**AVIS RELATIF À LA PROTECTION
CONTRE LES EVENTUELS EFFETS NOCIFS ET NUISANCES
PROVOQUÉS PAR LES RAYONNEMENTS NON IONISANTS
GÉNÉRÉS PAR DES ANTENNES ÉMETTRICES STATIONNAIRES**

Commune : LIEGE - Exploitant : TELENET GROUP

Référence exploitant : LG2082B

Rapport n° 4472 / 2023

Carte :

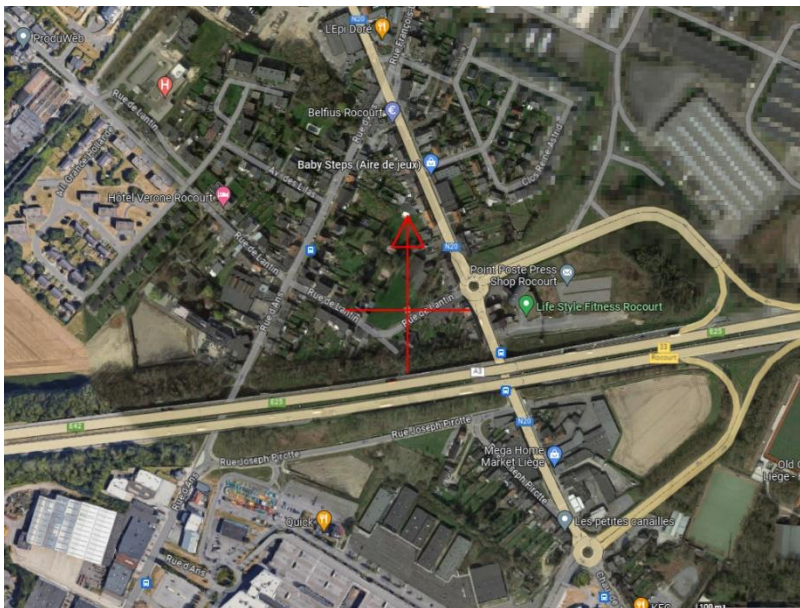
- le numéro du point de contrôle repris sur un des plans de la figure 1;
- le numéro du LS dans lequel se trouve le point de contrôle de la 1^{ère} colonne ;
- l'atténuation d'obstacle prise en compte pour le calcul de l'indice d'exposition dans le LS ;
- le résultat du calcul de l'indice d'exposition.

Figure 2 : Vue en plan des installations d'antennes dans un rayon de 300 mètres autour de l'installation faisant l'objet de la demande d'avis

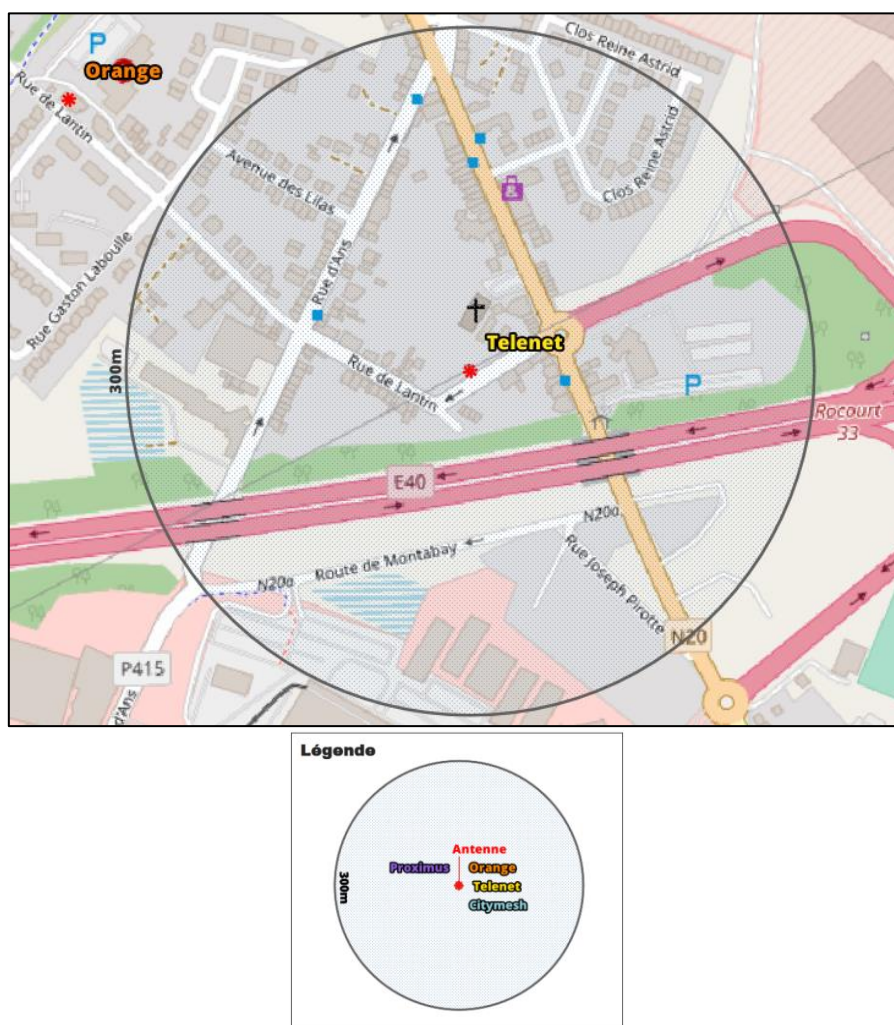
Le plan en projection verticale de la figure 2 indique la localisation des antennes actives éventuelles visées par le décret et situées dans un rayon de 300 mètres autour de l'installation référencée dans le paragraphe 2. Les données de localisation de ces antennes et les avis correspondant sont accessibles via le cadastre en ligne des antennes émettrices stationnaires⁶.

Compte tenu du nombre d'installations localisées dans la figure 2, il apparaît que l'intensité du rayonnement électromagnétique généré, dans les lieux de séjour situés à proximité de l'installation référencée dans le paragraphe 2, par l'ensemble des antennes émettrices stationnaires de l'ensemble des exploitants du même site d'antennes émettrices stationnaires respecte la limite fixée à l'article 4, § 2 du décret.
